## 高浜3,4号機

### 技術基準等への適合状況について

(大山生竹テフラ噴出規模見直しに係る対応)

<構造強度評価(建屋)に係る参考資料>

第1図 発生値の換算方法の概要図 (高浜3, 4号機の例)

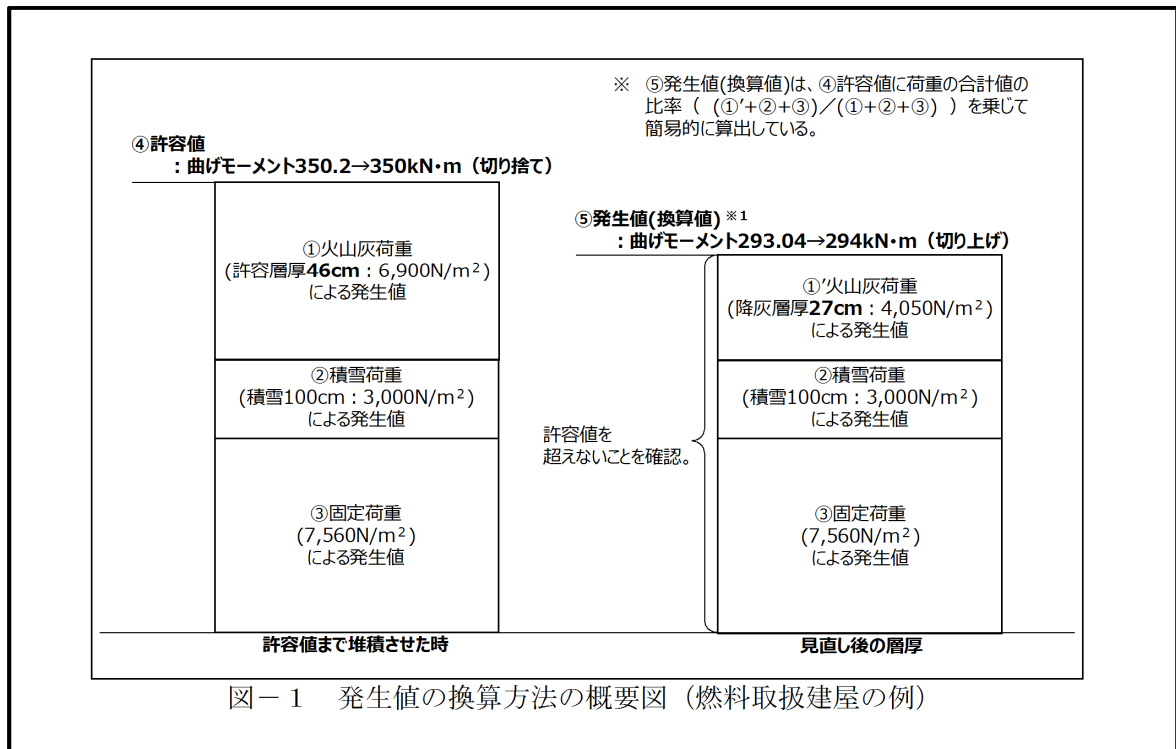
<DNPヒアリング 自主的対応事項 No. 104>

DNP設置許可時のまとめ資料で示した建屋の発生値について、算出根拠の記載を充実する。

DNP設置許可時のまとめ資料では、許容層厚に加えて、許容層厚堆積時の鉛直荷重と降灰層厚堆積時の鉛直荷重の比率から算出した裕度及びその裕度から逆算した発生値を換算値として示した。裕度は第1式により算出した。発生値への換算方法の概要図を第1図に示す。発生値（換算値）は許容値に、裕度の逆数を乗じて簡易的に算出している。許容値は、概算により裕度が小さかった部材及び検討項目の許容値としている。

$$\text{裕度} = W_v/W_t \quad (\text{第1式})$$

ここで、 $W_v$ ：許容層厚堆積時の鉛直荷重(N/m<sup>2</sup>)※1

$W_t$ ：降灰層厚堆積時の鉛直荷重(N/m<sup>2</sup>)※1、2

※1：常時作用する荷重及び積雪荷重を含む

※2：降灰層厚は27cm

なお、上述のとおり、発生値（換算値）は簡易的に参考に算出した値であるため、詳細に評価した今回設工認の結果とは異なる。
